Отчет работы строительного контроля

Заказчик:	#####
Период:	Сентябрь 2018
Подрядчик:	
Адрес:	#####

Изм.	Лист	№ докум.	Подп.	Дата	Лист
					1
Строительство жилого дома в #####

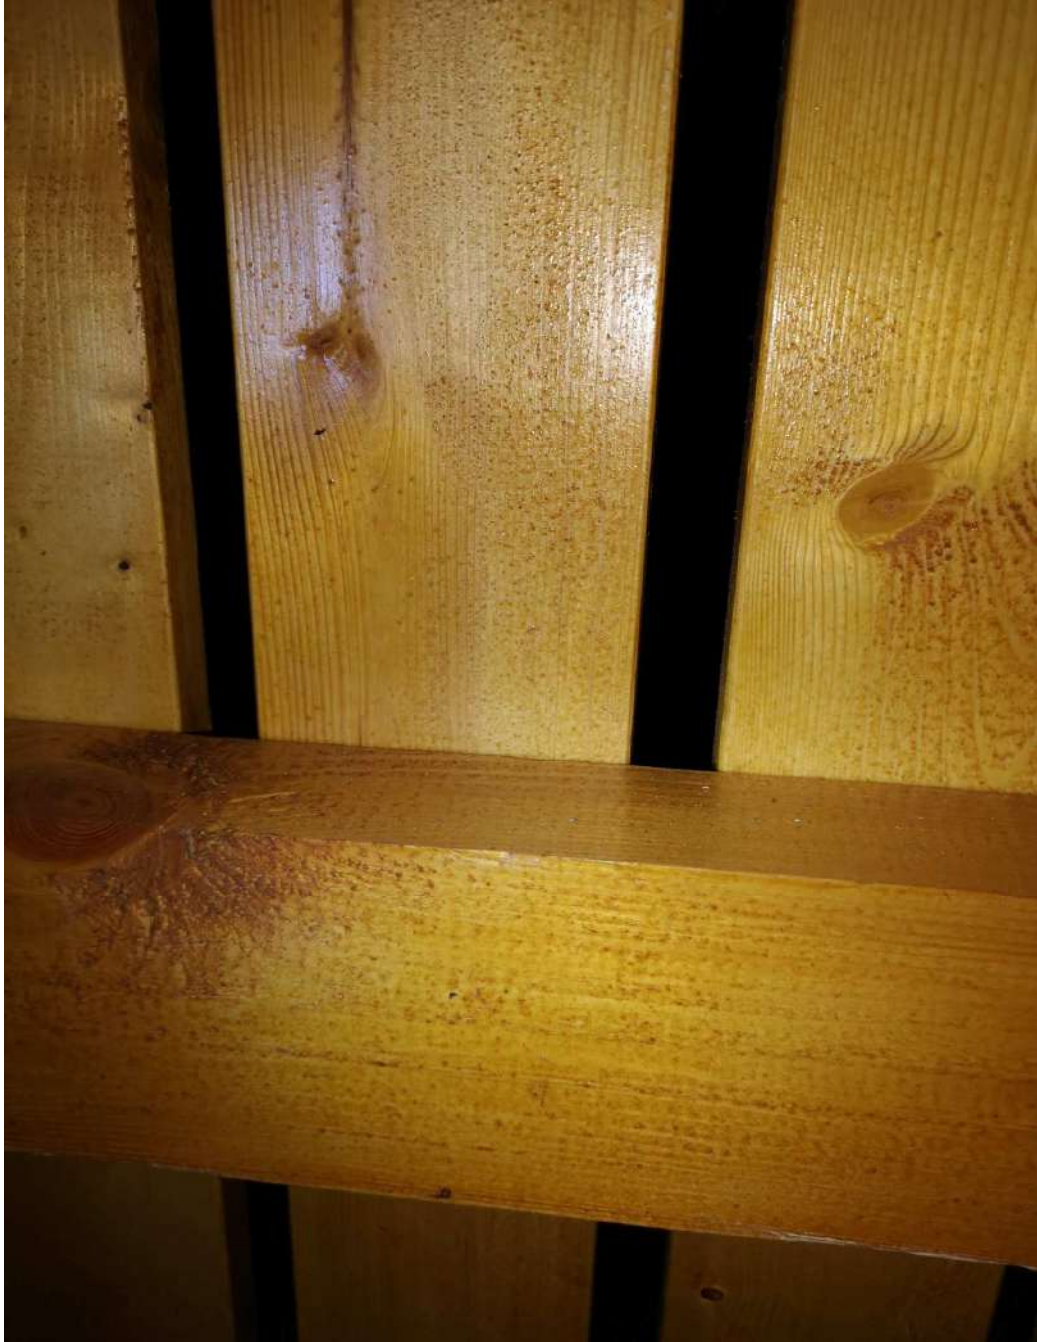
Шероховатости на поверхности.

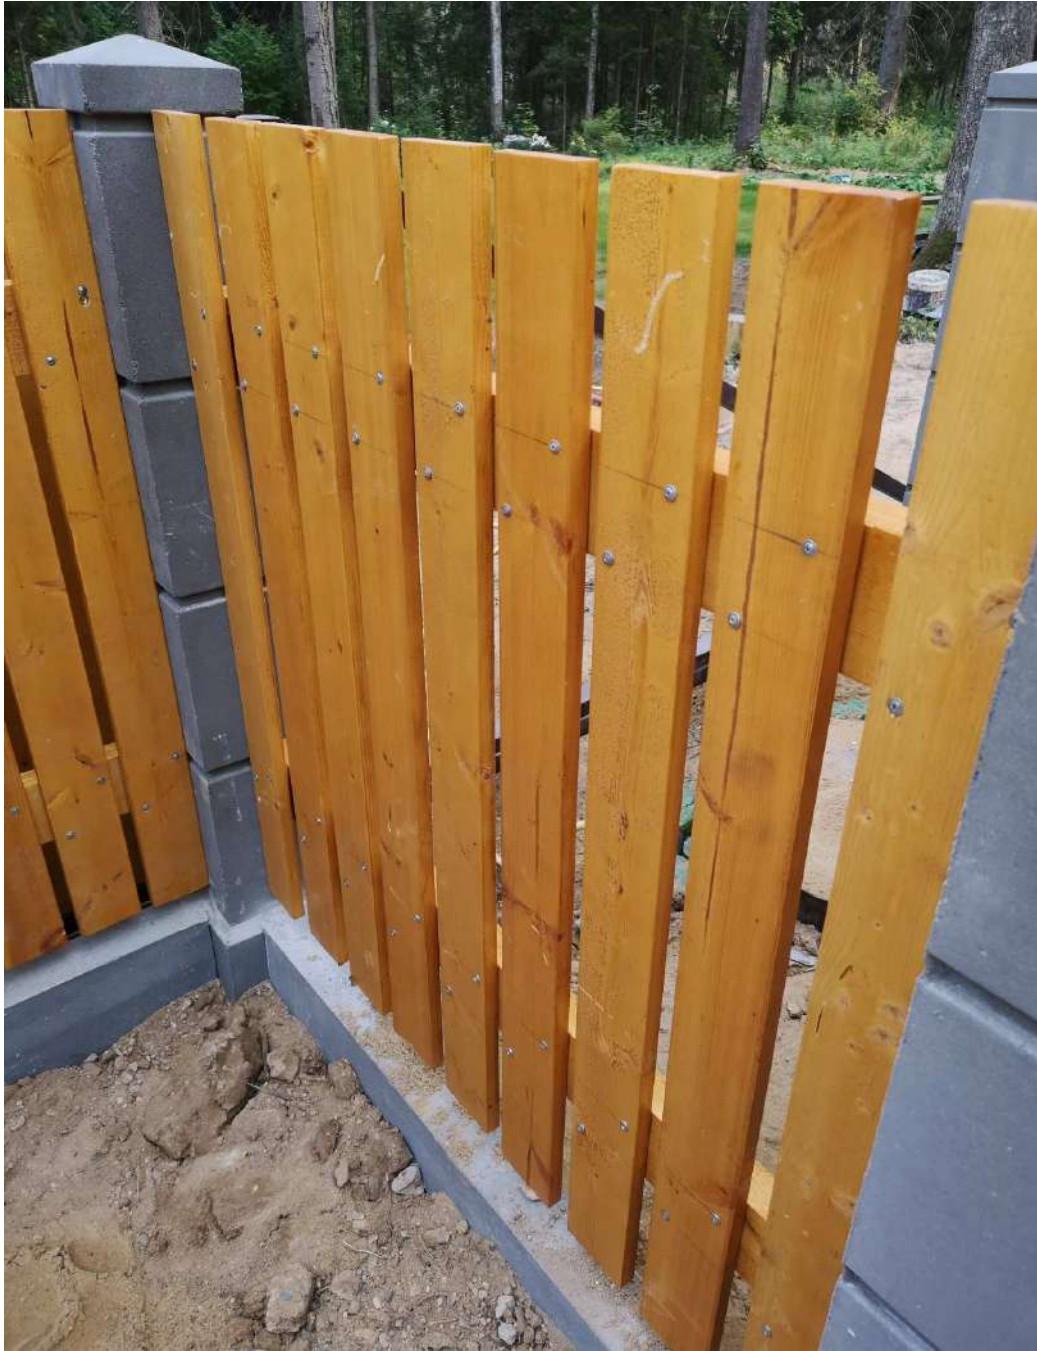
Отметки на видимой декоративной поверхности.
